**DIRECTION DE L'ÉVALUATION ENVIRONNEMENTALE
DES PROJETS INDUSTRIELS ET HYDRIQUES**

**Rapport d'analyse environnementale
pour le projet de terminal maritime en rive nord du Saguenay par
l'Administration portuaire du Saguenay
Dossier 3211-30-027**

Le 19 avril 2018

FIGURE 10 : MODÉLISATION DES NIVEAUX SONORES EN PHASE D'EXPLOITATION ET LOCALISATION DES POINTS RÉCEPTEURS (SOURCE : ÉTUDE D'IMPACT ENVIRONNEMENTAL, WSP)

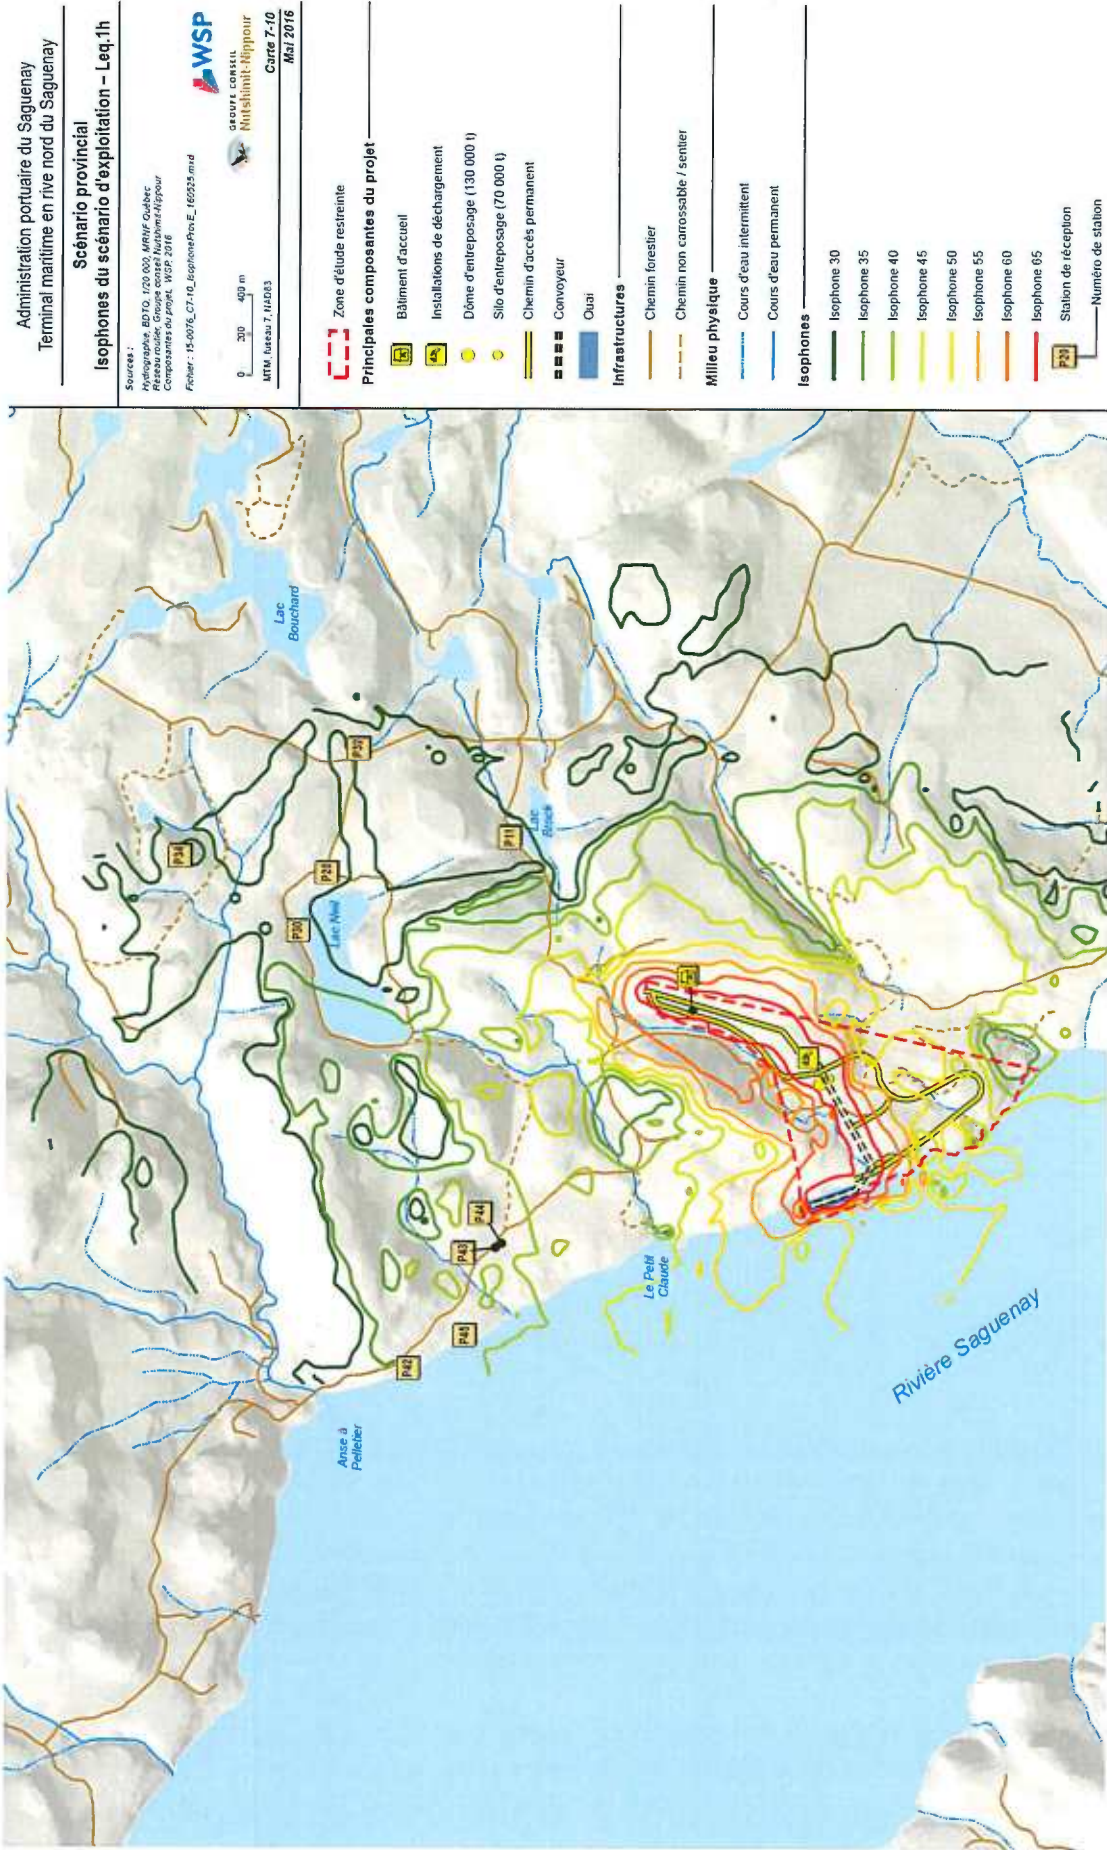
Durant la phase d'exploitation, les activités se feraient de jour comme de nuit, lorsque des activités de remplissage d'un bateau auraient cours (la fréquence serait d'environ un navire par semaine et la durée de la présence d'un navire, incluant le chargement, d'environ 30 heures). Pour la simulation du niveau sonore, l'initiateur a considéré le fonctionnement simultané de toutes les activités prévues pendant l'exploitation, soit aux stations de déchargement des camions, aux différents silos, au convoyeur vers le quai et le chargeur à bateau. Les résultats indiquent que le niveau de bruit calculé atteint 50 dBA à une distance variant de 0 à 400 m de la propriété du terminal, mais qu'aux points de réception P-42 à P-45 ils varieraient entre 37 et 40 dBA (figure 10). À cet égard, le MDDELCC demande que l'évaluation du climat sonore associé aux différentes activités soit réalisée conformément à la note d'instructions 98-01 sur le bruit. Pour un territoire zoné aux fins industrielles (avec la présence d'habitations), les niveaux acoustiques d'évaluation ($L_{Ar, 1h}$) maximaux permis sont de 50 dBA la nuit et 55 dBA le jour. En ajoutant les activités de transport sur le chemin d'accès permettant de rejoindre le site du terminal en période d'exploitation, les niveaux sonores $L_{Ar, 1h}$ à différents points récepteurs (P10, P11, P20, P30 et P32) varient de 33 dBA (P30) à 42 dBA (P32).

Durant les activités de construction et d'exploitation, même s'il est inférieur aux critères et limites du MDDELCC, l'initiateur anticipe une perception d'augmentation du niveau sonore aux résidences les plus proches. Pour y pallier, l'initiateur présente certaines mesures d'atténuation, notamment de limiter les travaux de construction à la période de jour seulement (entre 7 h et 19 h) et d'aviser les résidents du secteur des périodes de travaux, notamment à proximité des zones habitées.
